変更ポイント 1) スパウトと機能部を分離

変更ポイント2) 洗面器取付穴の対応

変更ポイント3) ポップアップ (キックレバー) 式排水金具対応

変更ポイント4) 水栓取付脚の品揃え

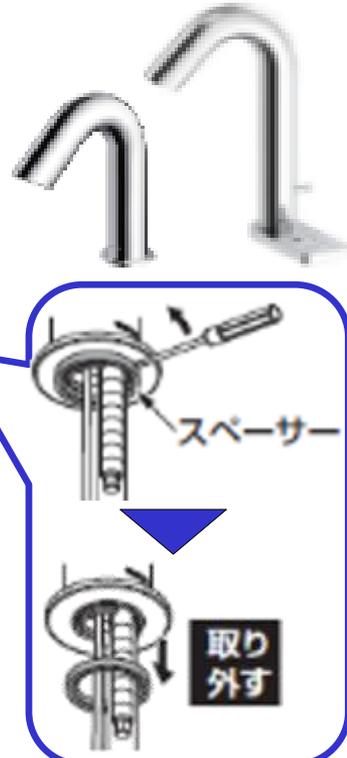
Aタイプ/グースネックは洗面器取付穴Φ28/35互換性あり

自動水栓 ワンプッシュ	洗面器 取付穴径	
なし	Φ28	そのまま 取り付く
	Φ35	そのまま 取り付く
あり	Φ28	取り付か ない
	Φ35	そのまま 取り付く

**ワンプッシュなし（水溜しない）タイプは
取付穴Φ28もΦ35も、そのまま取り付け可能になります**

※Φ28に取り付ける
場合はスペーサー
を外します。

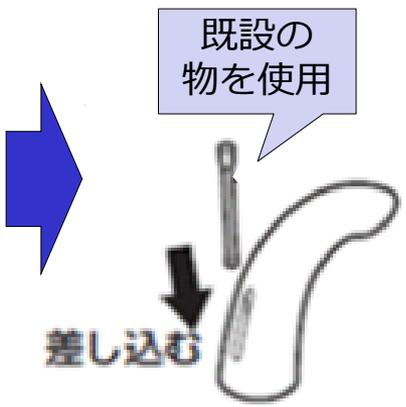
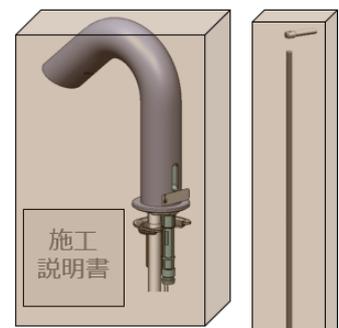
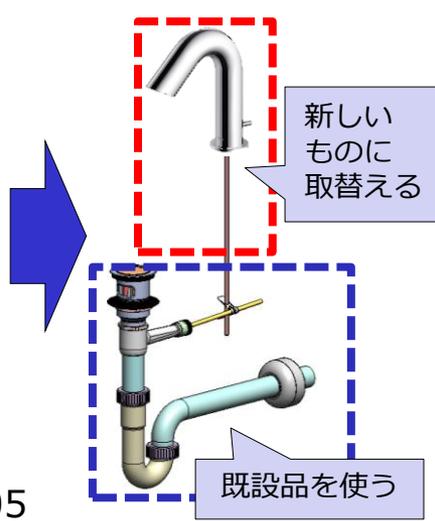
既設のポップアップ式排水栓を活かして取り替える場合は ポップアップ取替専用品番を発注する

ワンプッシュ式のアクアオートを手配して、現場で既設の引き棒に組み換え

ポップアップ取替用アクアオートと引き棒を手配して組み換え

※既設の引き棒は使用できません

**構造上、現状のような交換ができません
専用の「ポップアップ取替用」アクアオートを品揃えします**

①ポップアップ取替用アクアオートと引き棒を手配

②既設水栓を引き棒ごと取り外し交換

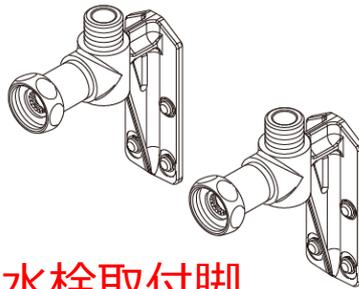
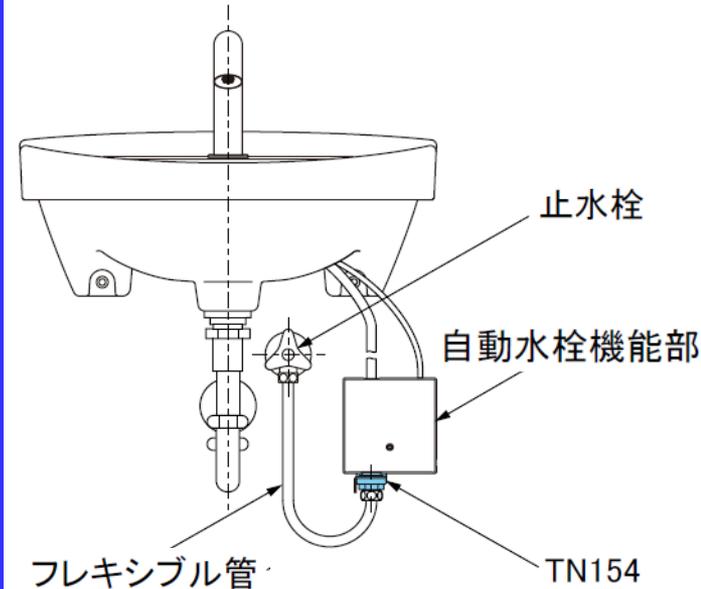
既設水栓の給水位置を変更せずに取り替えられる部材を準備

水栓取付脚
TN154 (新)

水栓取付脚
TLN01006J (新)

※止水栓とフレキホースが必要です

モデルチェンジ品には新型の水栓取付脚をご使用ください
